**Anlage 24 zur Beschlussfassung des Umwelt- und Planungsausschusses am 29.06.2016 und des Gemeinderates am 30.06.2016 über die Anregungen aus der Beteiligung der Öffentlichkeit gem. § 3 Abs. 1 BauGB und der Träger öffentlicher Belange gem. § 4 Abs. 1 BauGB zum Sachlichen Teilflächennutzungsplan „Windenergie“ (Vorlage 2016/091)**

**Einwender:** L

**Stellungnahme vom:** 07.11.2014

#### *Seite 55*

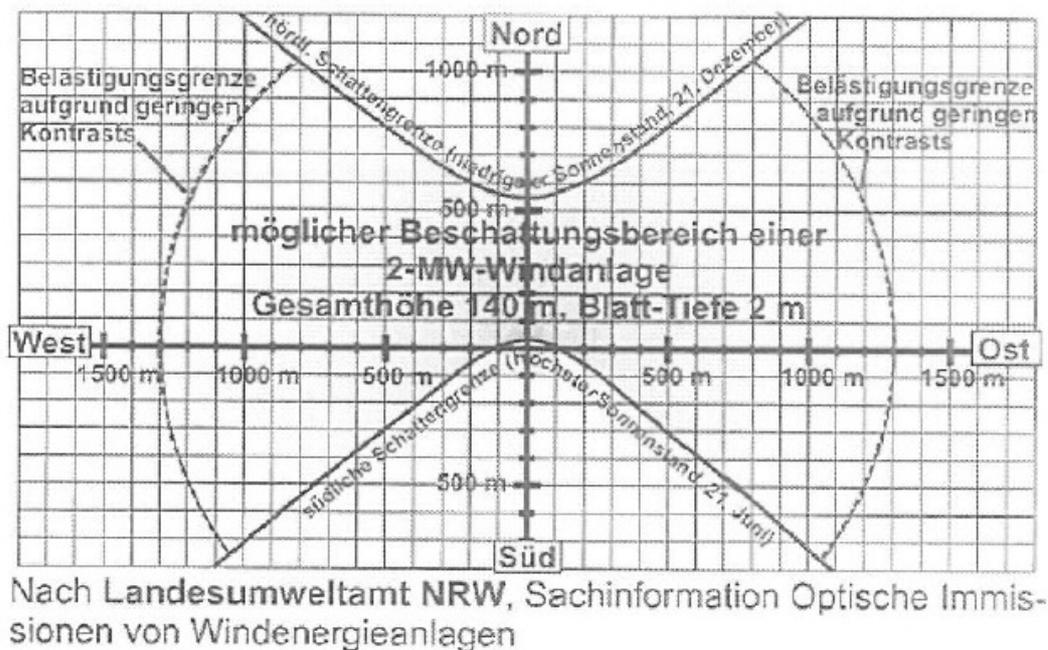
*" Wohnen im Außenbereich muss deutlich höhere Immissionen hinnehmen, da der Außenbereich gemäß § 35 BauGB baulichen Nutzungen vorbehalten ist die ein höheres Störpotenzial mit sich bringt. Wohngebäude im Außenbereich sind dennoch ein prägendes Merkmal der Siedlungsstruktur der Region und schon aufgrund der räumlichen Streuung landwirtschaftlicher Betriebe unvermeidlich.*

*Daher räumt die Gemeinde auch diesen Nutzungen im Sinne eines weichen Tabukriteriums in Abwägung zwischen der gewachsenen Siedlungsstruktur und ausreichendem Raum für die Windenergienutzung einen Immissionsvorsorgeabstand von zusätzlich 350m ein. Mit dem damit erreichten Gesamtabstand von 450 m dürften einige Windkraftanlagen konfliktfrei mit Wohnnutzung im Außenbereich zu errichten sein.*

Der Bau einer Windkraftanlage im Abstand von 450 m ist nach meiner Wahrnehmung aus meiner Nachbarschaft nicht konfliktfrei möglich. Der erforderliche Mindestabstand zu Wohnsiedlungen (600-800 m) ist wegen der relativ dichten Bebauung nicht einhaltbar. Um dennoch einen Bau zu ermöglichen, zieht man die nächst niedrigere Immissionschutzregelung (450 m) heran. Die weiche Tabuzone wird zunehmend „aufgeweicht“, was die Nachbarschaft „bedrängt“. Die Ausweisung der Potenzialfläche erfolgt auf Grundlage der Möglichkeiten der kleinsten evtl. noch zulässigen Abstände.

- *Zu geringer Abstand zur Außenbereichsbebauung (450 m)*

Die Ausführungen des Einwenders sind hier nicht ganz verständlich. Im Außenbereich gelten die Abstände zu Wohnsiedlungen nach der TA-Lärm (Teil des Bundesimmissionsschutzgesetzes) ganz bewusst nicht. Der Außenbereich ist den (oftmals störenden) privilegierten Nutzungen vorbehalten. Wohnen ist hier nur im Zusammenhang mit privilegierten Nutzungen (z.B. Hofstelle) möglich. Alle übrigen Wohnnutzungen (in der Regel historisch begründet), sind geduldet. Das Immissionsrecht mutet auch den „privilegiert“ Wohnenden im Außenbereich deutlich höhere Belastungen zu, als in Siedlungsbereichen, erst recht denjenigen, die nicht einmal aufgrund eines Privilegs im Außenbereich ihren Wohnstandort haben. Es war daher zwingend erforderlich, und wird von der Genehmigungsbehörde auch als wesentlicher Abwägungsinhalt geprüft, die Abstände zwischen Wohnsiedlungsbereichen und Wohnen im Außenbereich abzustufen. Hier liegt ganz unmissverständlich tatsächlich und rechtlich so gewollt eine geringere Schutzbedürftigkeit vor.

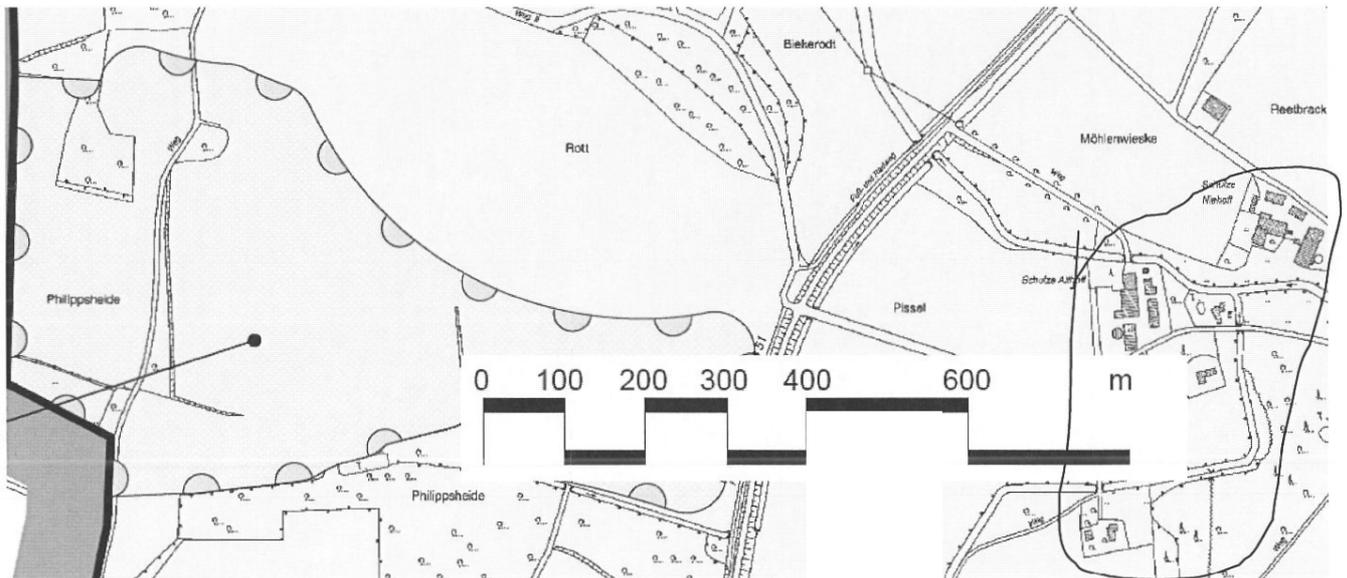
In östlicher Richtung im Abstand von ca. 600 m zur Fläche SW1, die zur meistbetroffenen Zone gehört, befindet sich Wohnbebauung in wohnsiedlungsähnlicher Struktur (Überwasser 29 (2 Wohnungen), 30 (3 Wohnungen), 30a (Einfamilienhaus), 31 (Einfamilienhaus), 32 (2 Wohnungen)). Alle Bewohner dieser Häuser/Wohnungen werden in einem Maße von den Immissionen der Anlage beeinflusst, die man Bewohnern eines "echte Baugebiets" nicht zumuten würde. Hier stellt sich meine Frage an die Entscheider, warum wir Nachbarn weniger schutzbedürftig sind als "Baugebietsbewohner".

Im Regelfall reicht eine optische Beeinträchtigung nicht weiter als eine akustische. Die vom Einwender zitierte Schlagschatten-Studie ist hier allerdings nicht heranzuziehen, da der bewegte Schattenwurf zuverlässig durch entsprechende technische Vorkehrungen (Schattenwächter) ausgeschlossen werden kann. Was bleibt, wäre die optisch bedrängende Wirkung durch den drehenden Rotor vom „Lebensmittelpunkt“ aus gesehen, also von den Teilen der Wohnung / des Hauses, die dem ständigen Aufenthalt dienen. Dazu hat das OVG NRW in einem älteren Urteil (vom 09.08.2006, Az. 8 A 3726/05) vergleichsweise klare Regelungen aufgestellt, die bis heute angewandt werden. Demnach ist mit einer optischen Bedrängung bei Unterschreitung eines Abstands der 2fachen Anlagenhöhe zu rechnen (bei einer 200 m hohen Anlage also bei

einem Abstand von weniger als 400 m). Dieser Abstand wird in der Regel schon durch die notwendigen Lärmabstände überschritten. Jenseits des 2fachen Abstands der Anlagenhöhe ist gemäß dem Urteil des OVG NRW eine Einzelfallprüfung erforderlich. Hier wird dann sorgfältig zu prüfen sein, ob eine optische Bedrängung tatsächlich vorliegt. Dies ist z.B. dann nicht der Fall, wenn eine Gebäudeseite betroffen wäre, auf der keine Fenster von zum ständigen Aufenthalt vorgesehenen Räumen vorhanden sind.
